## **ACLARACIÓN CON CONSULTA AL LLAMADO DE REFERENCIA.**

**LICITACIONES PPT MVOTMA 2016**

**Licitación Pública Nacional N° 02/ 002 / 2016, N° 04, N° 05,  
N° 06, N° 08, N° 13, N° 07, N° 08, N° 09, N° 03, N° 12, N° 14,  
N° 10, N° 11, N° 15, N° 16, N° 17, N° 20 .**

**CORTE HORIZONTAL DE MURO EXTERIOR**

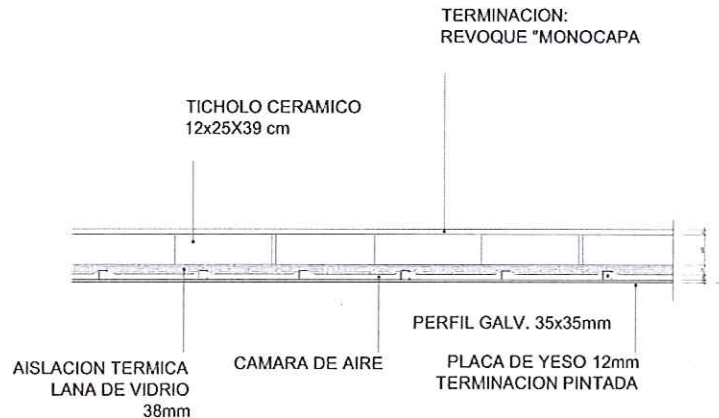
Suponemos que el lado interior de los muros exteriores pueden contener elementos prefabricados como ser yeso y estructura metálica con aislación térmica y el exterior de mampostería cerámica con aislación húmedica y revoque monocapa. Es correcto ?

Salvo en lo relativo al espesor (Art. 16.2 de la Aclaración sin Consulta), rige todo lo establecido en el Art. 17.5 de la Sección IV.
